ADENDA AL  
ESTUDIO DE IMPACTO AMBIENTAL DEL  
PROYECTO DE “*SENDEROS TURÍSTICOS EN  
SES SALINES*”, EN EL PARC NATURAL DE SES  
SALINES, LIC ES0000084, MUNICIPIO DE  
SANT JOSEP DE SA TALAIA,  
ISLA DE EIVISSA

*MEMORIA*

Con fecha 19 de octubre de 2016, se recibió en el *Consell Insular d'Eivissa* informe de la *Direcció General de Recursos Hídrics* en relación a la subsanación de deficiencias en la documentación del proyecto. Concretamente, la DGRH pone de manifiesto en su informe lo siguiente:

Foto 1. Camino atravesado por el cauce del torrent de *ca na Parra* en su desembocadura a la zona húmeda de *Sal Rossa*. Se señala la altura a la que el cauce atraviesa el camino. El poste próximo al

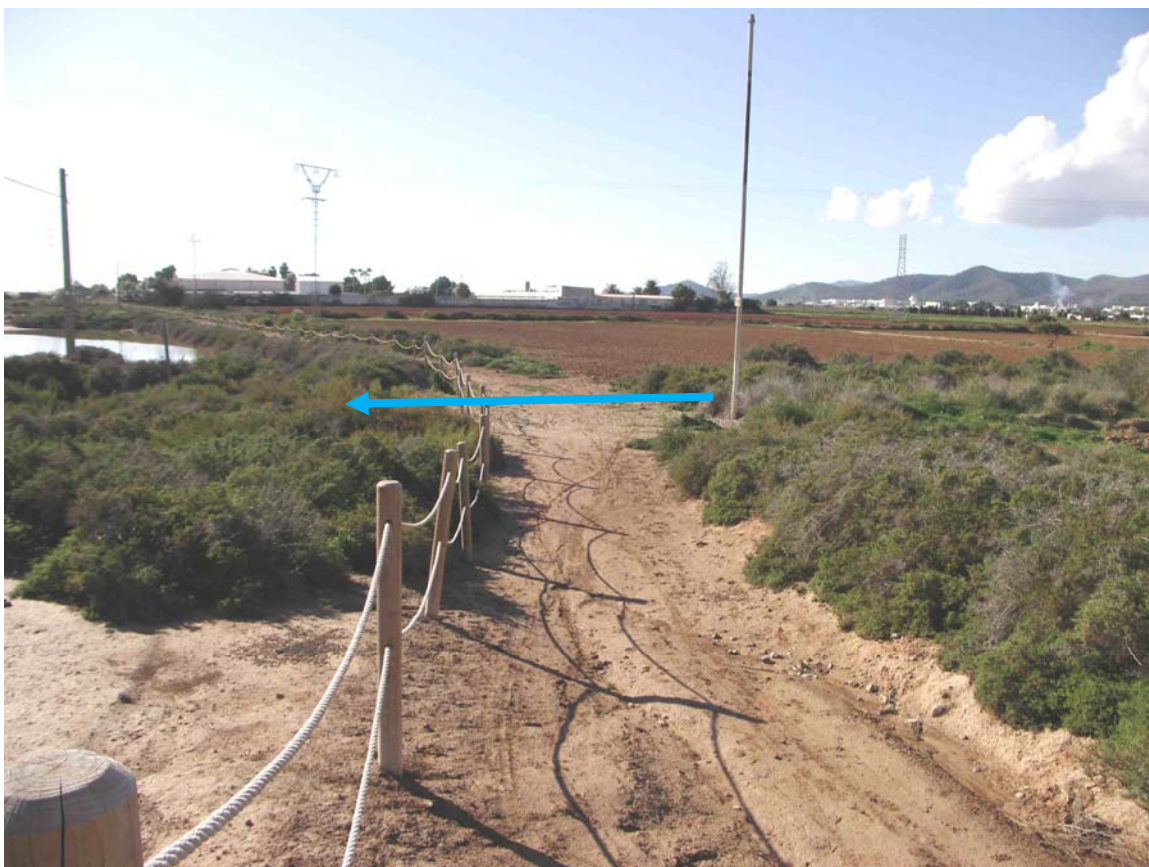
Considerando el cauce en su morfología actual, y ya en el entorno inmediato del proyecto, cabe afirmar que ninguna de las actuaciones proyectadas se encuentra dentro del D.P.H. de este cauce. Aunque el límite de dicho DPH no se halla actualmente delimitado, la distancia de las actuaciones proyectadas respecto del muro que limita el cauce es suficiente como para descartar cualquier interferencia directa entre estas actuaciones y el dominio público hidráulico. En el siguiente fotograma se localizan estas actuaciones.

- Colocación de **un panel de madera** indicativo de ruta peatonal. Se proyecta junto a la desembocadura del cauce en la zona húmeda de *Sal Rossa*, a una distancia de aproximadamente 3 m del murete que delimita el cauce en la actualidad. Lleva una cimentación de 50 x 9 x 9 cm. En cualquier caso, se trata de un elemento muy ligero, cuyo **emplazamiento puede modificarse** fácilmente si planteara cualquier problema de interferencia con el D.P.H.

- **Tres cercados** de tipo “disuasorio”, **de valla de madera**, de 4 m de longitud cada uno, de 1,2 m de altura, que cierran tres accesos al interior de la zona húmeda, con el objeto de evitar la entrada de paseantes al interior de la misma. Se encuentran a 3,5, 4 y 17 m de distancia del límite exterior del canal que recoge las aguas del torrent de *ca na Parra* y las introduce en la zona húmeda de *Sal Rossa*. El papel de estos cercados es proteger la zona húmeda, es decir, tendrán un efecto positivo sobre la zona húmeda al impedir el paso a su interior. En cualquier caso, si se considera que invaden el D.P.H., **pueden eliminarse del proyecto**.

Se considera que ninguna de estas actuaciones afecta al D.P.H.

Figura 1. Localización de la señal nº 8 que se proyecta junto a la desembocadura del cauce as la zona húmeda.

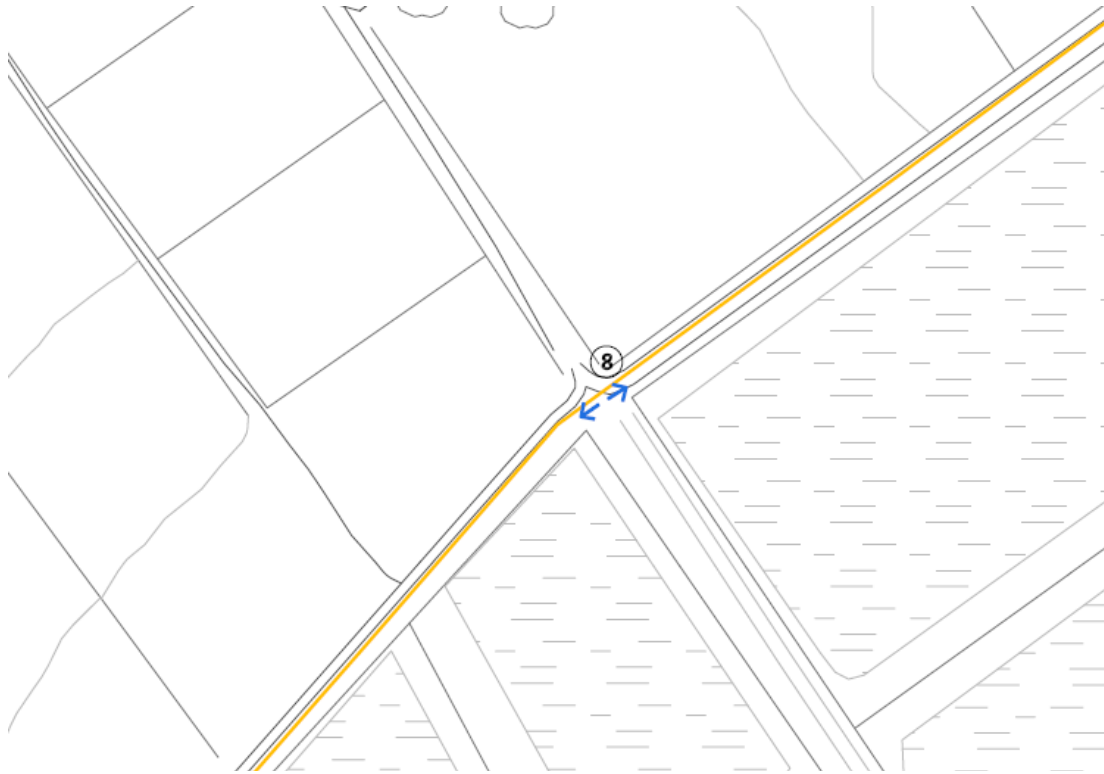
Algunos de los elementos fijos descritos en el apartado anterior afectarían a la zona de servidumbre del DPH del cauce torrencial de *ca na Parra*:

- **Un panel** señalizador de madera.
- **Dos de los cercados** de cierre de accesos a la zona húmeda.

Si a pesar de estos razonamientos, la DGRH considera necesario el estudio hidrológico, se propone como opción alternativa la **eliminación de los tres tramos de valla** implicados, y el **desplazamiento del panel** a otro lugar cercano, eliminando así cualquier elemento en las cercanías del cauce torrencial.

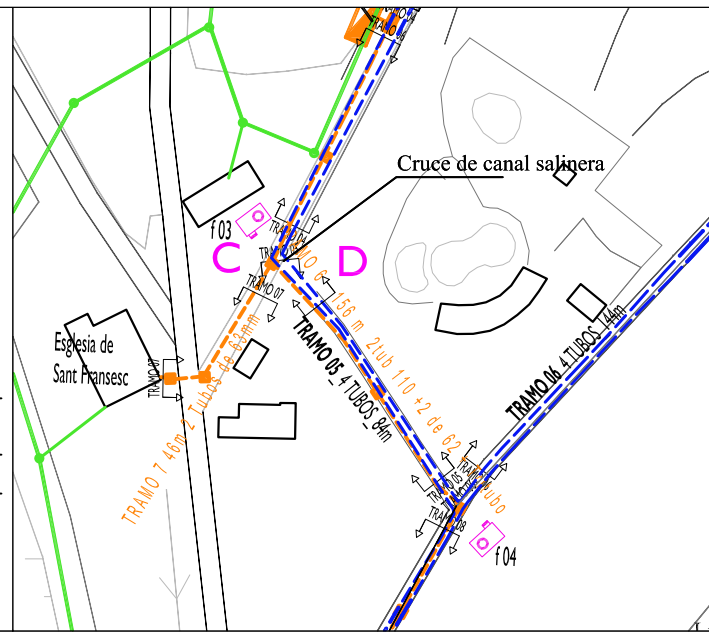
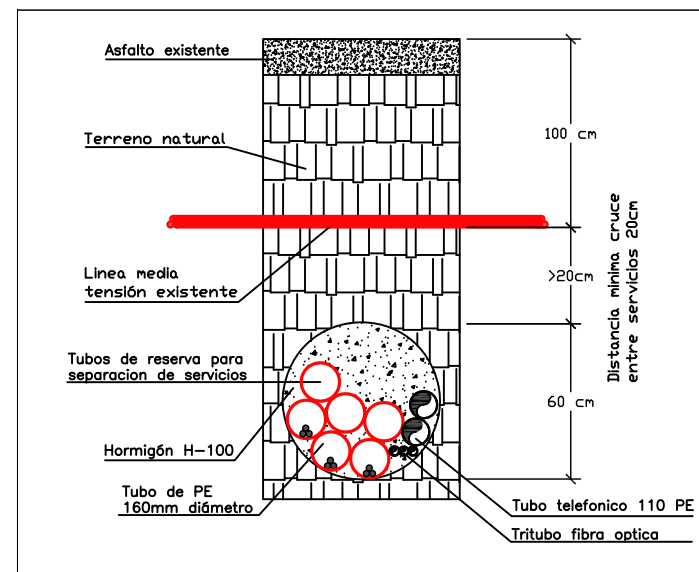
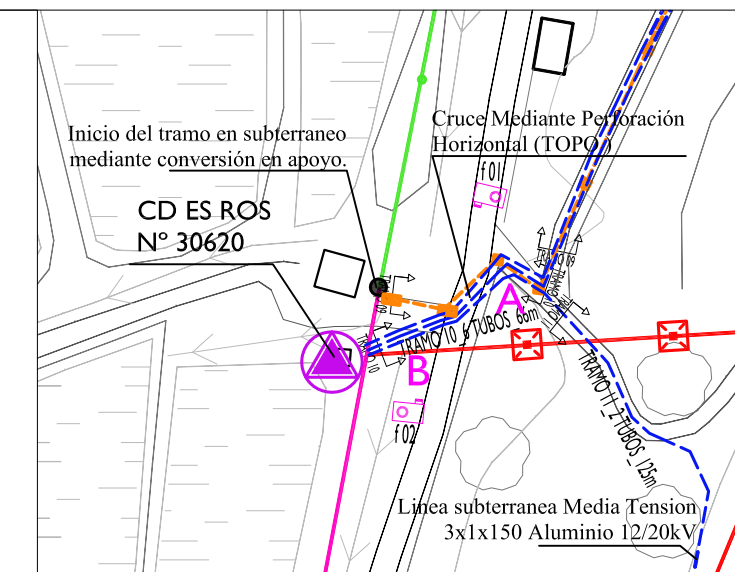
Esta actuación requiere de la realización de zanjas, la instalación de tuberías y cableado, y el rellenado de las zanjas. En los planos 1 y 2 se detallan secciones de estas líneas.

Cabe destacar, entre estas actuaciones, el tramo de líneas de MT y telefonía que transcurre bajo el canal de desagüe de pluviales que rodea todo el sistema salinero, concretamente en el pueblo de *Sant Francesc*, así como otro tramo bajo el canal de desagüe en la zona de bombas de salinera colindante a la carretera de *la Canal*. En este apartado, en la página siguiente, se ofrece información detallada sobre estos pasos subterráneos bajo el canal, tanto de localización como de las secciones de la obra a realizar.
